Van: 5.1.2,e <5.1.2,e @amsterdam.nl>
Verzonden: maandag 15 augustus 2022 09:57
Aan: 5.1.2,e <5.1.2,e @amsterdam.nl>; 5.1.2,e <5.1.2,e @vattenfall.com>
CC: 5.1.2,e <5.1.2,e @amsterdam.nl>; 5.1.2,e <5.1.2,e @vattenfall.nl>
Onderwerp: RE: wijziging kavel HWC

5.1.2,e
projectmanager 't Groene Veld

Gemeente Amsterdam
Stadsdeel Noord

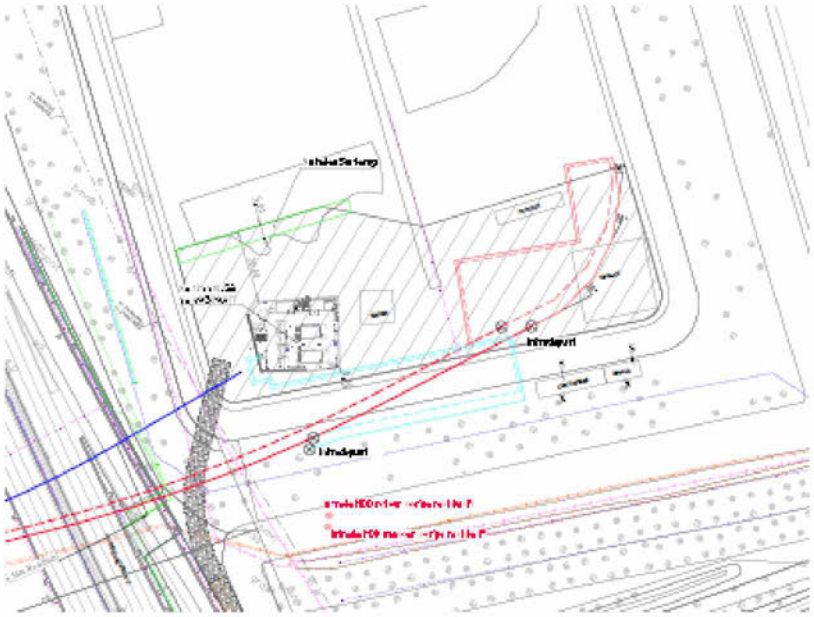
Wij komen met de boring (rode streep hieronder op tekening) uit op de sportvelden en maken dan een aantal slagen om terug te gaan naar HWC. Het leidingwerk is allemaal ondergronds. Sportvelden boven onze leidingen is geen probleem. Er mag niet boven op de leiding gebouwd worden vanwege de bereikbaarheid. Wij voorzien geen put of iets dergelijk op het stuk waar nu de sprotvelden komen.

Aandachtpunt is wel dat de kavel groot genoeg blijft zodat de HWC kan blijven groeien.

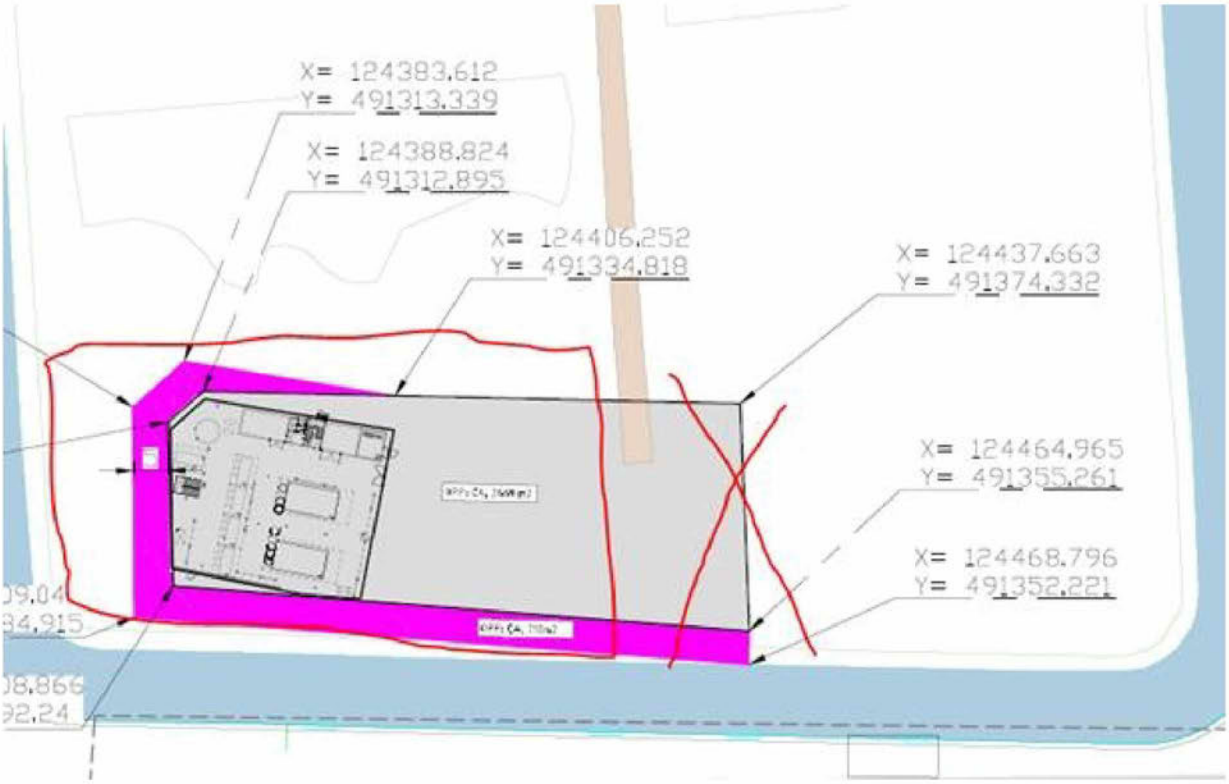
Is dit echt al uitgegeven aan vattenfall?
Waarom is met dit kavel niet "netjes" in het zuidelijk deel van de slibvelden gebleven?

Als dit de actuele waarheid is, dan is er zo sowieso ook al een hap uit dat rugby-trainingsveld genomen door Vattenfall.

Hoe hard is dit?
En, wat zijn die paarse stroken?
